## VAL D'EUROPE AGGLOMÉRATION

### PLAN LOCAL D'URBANISME INTERCOMMUNAL

#### NOTICE EXPLICATIVE DE LA RÉVISION ALLÉGÉE N°5

### 2.1. Suppression de la protection Espace Boisé Classé (EBC) sur les parcelles B 1445, B1446 et B1447

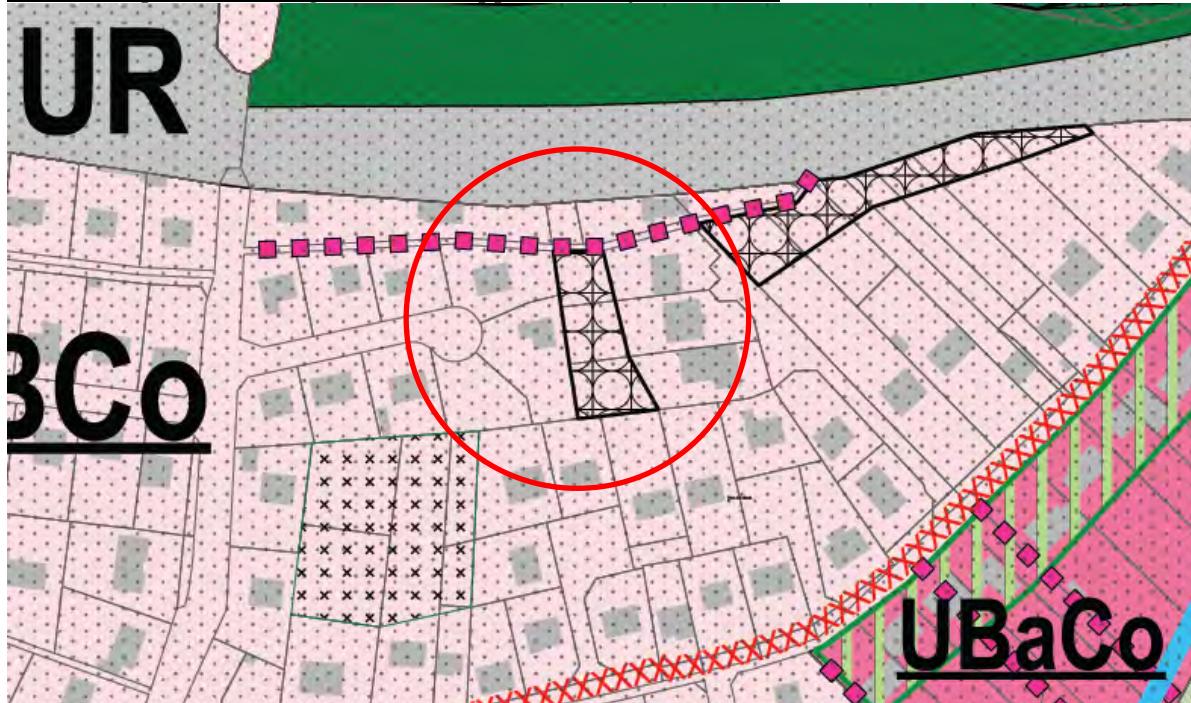
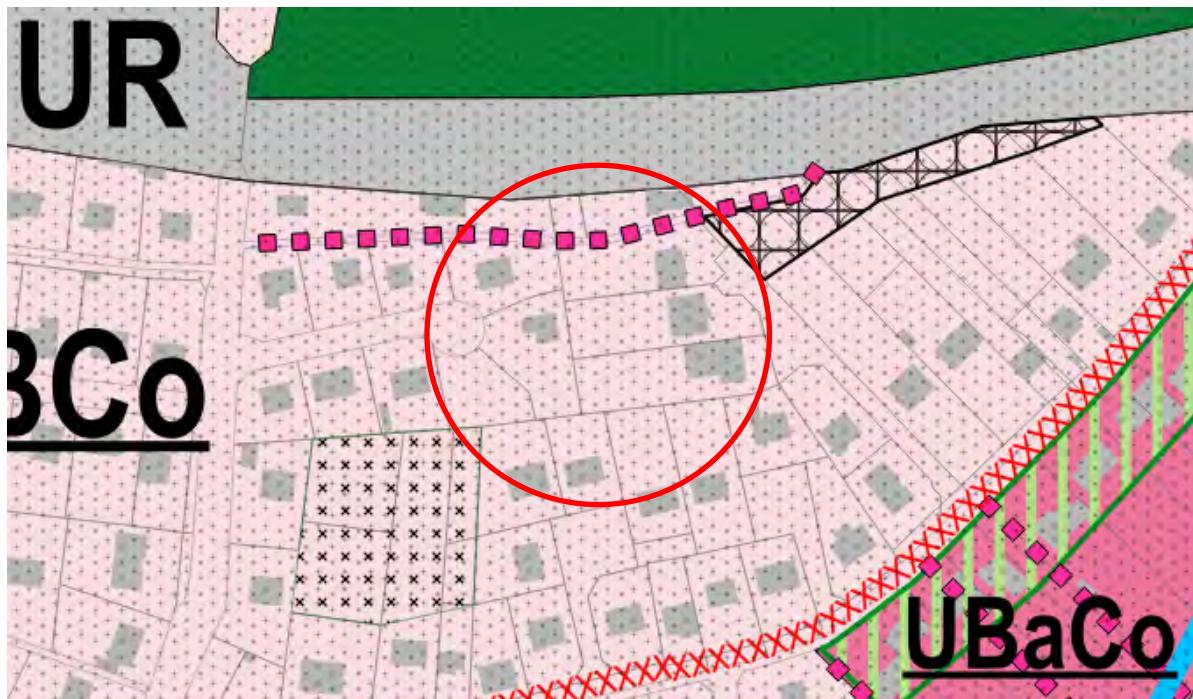
La révision allégée a pour objet de supprimer en zone urbaine UBCo à Coupvray la protection Espace Boisé Classé (EBC) sur les parcelles B1445, B1446 et B1447.

Les trois parcelles concernées, représentant une surface totale de 2757 m<sup>2</sup>, sont situées en zone urbaine construite sous forme de lotissement pavillonnaire. La surface totale d’Espace Boisé Classé sur ces trois parcelles est de 929 m<sup>2</sup>.

Aucun boisement n’est donc présent sur ces espaces. Seuls quelques arbres agrémentent les jardins.

Le maintien de ces EBC n’est donc pas justifié au regard des dispositions du code de l’urbanisme.

## 2.2. Suppression de la protection Espaces Boisés Classés (EBC) sur une partie de la parcelle D 864

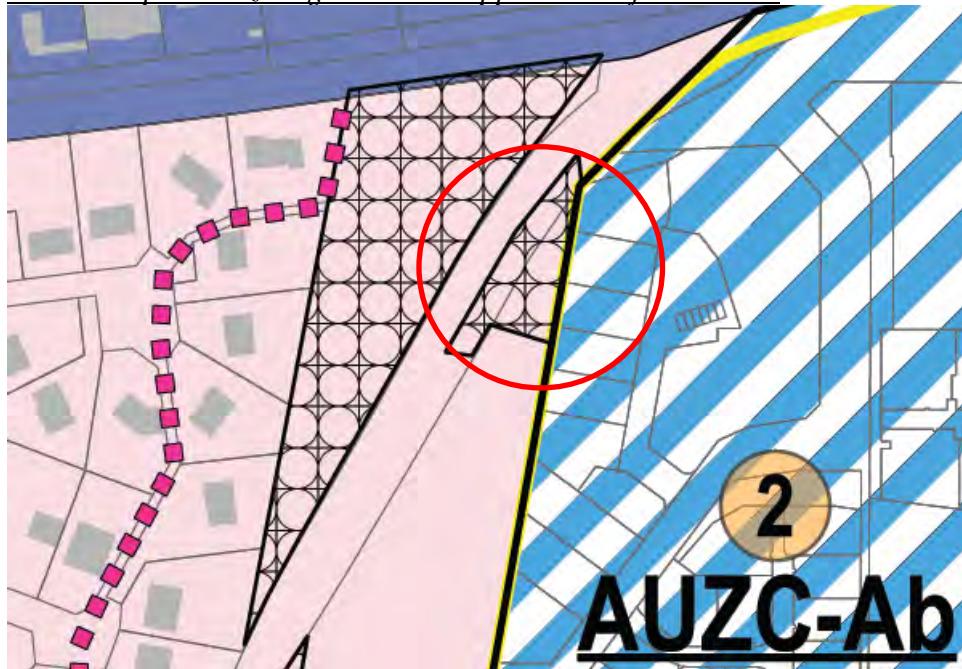
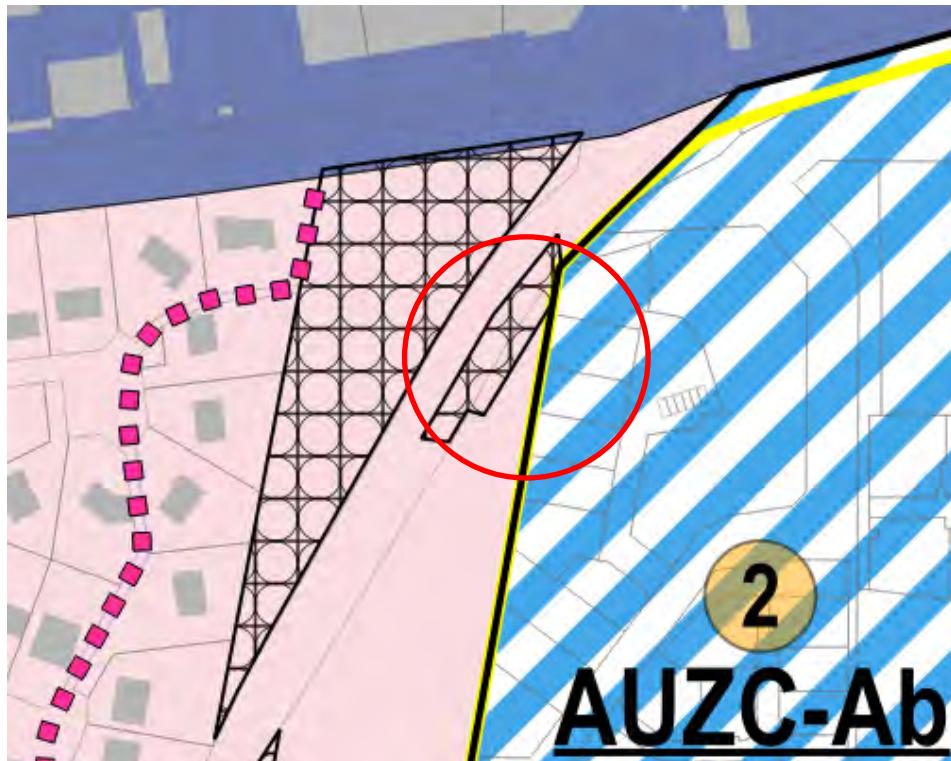
La révision allégée a pour objet de supprimer partiellement en zone urbaine UBCo à Coupvray la protection Espace Boisé Classé (EBC) sur la parcelle D 864.

Comme cela est visible sur la photo aérienne ci-dessous, l'EBC tel qu'il a été délimité sur le plan de zonage ne correspond pas à la réalité du terrain dans la mesure où la partie boisée est seulement située en limite Nord et Ouest du terrain et du domaine public.

Le plan de zonage est ainsi modifié afin de supprimer l'EBC sur l'espace sans boisement et sans arbre, soit une surface déclassée de 251 m<sup>2</sup>, et de maintenir le classement EBC sur la partie située en limite de propriété côté rue Saint Denis (RD5) où sont présents les arbres.

#### 3.1. Réduction localisée de la zone naturelle N au profit de la zone urbaine UBSe

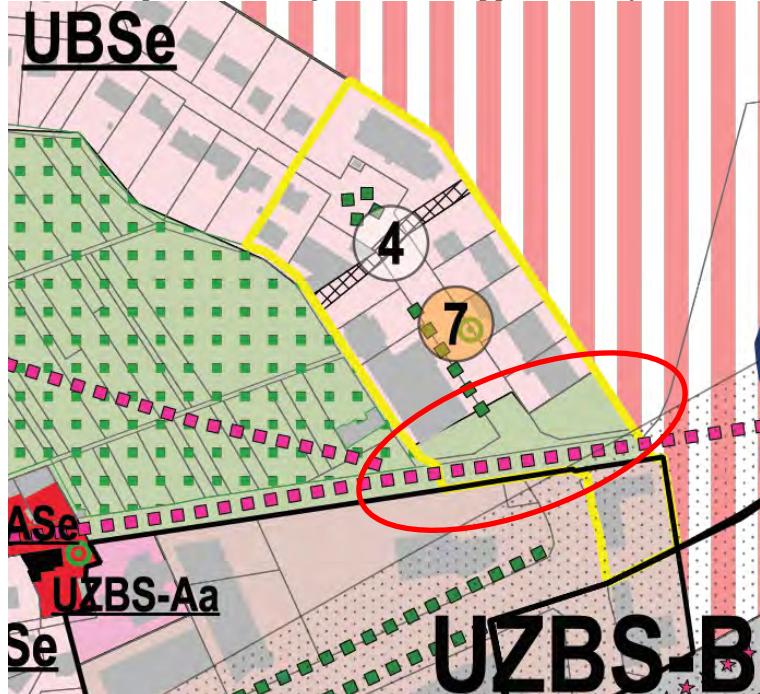
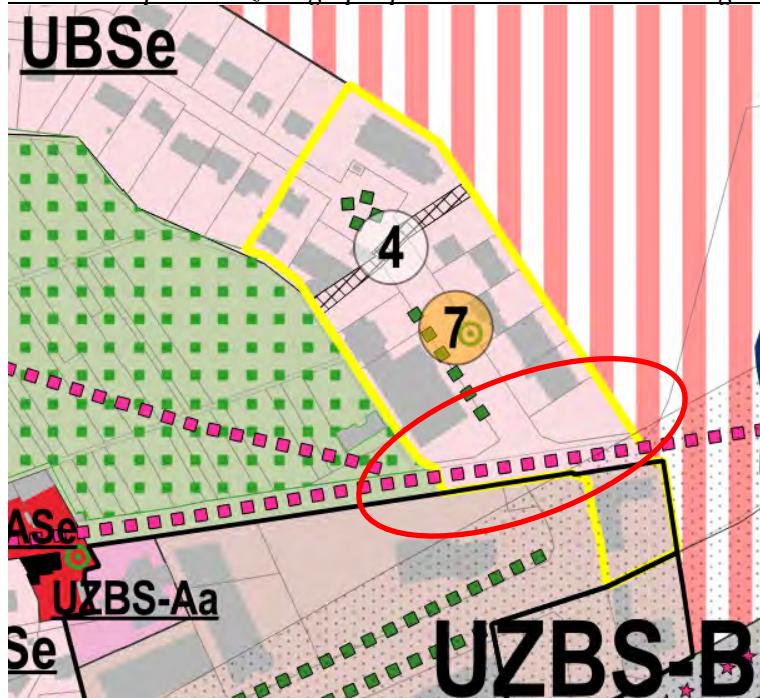
La révision allégée a pour objet de reclasser en zone urbaine UBSe à Serris les parcelles B973, B629 et localement la route de Meaux et la rue de la Fontaine qui desservent ces parcelles.

Les deux parcelles concernées B973 et B629 ainsi que localement la route de Meaux et la rue de la Fontaine qui desservent ces parcelles, sont actuellement classées en zone naturelle N au plan de zonage du PLUI approuvé.

Le plan de zonage est ainsi modifié afin de supprimer le classement en zone naturelle N de ces espaces et de les reclasser en zone urbaine UBSe correspondant à leur vocation urbaine réelle.
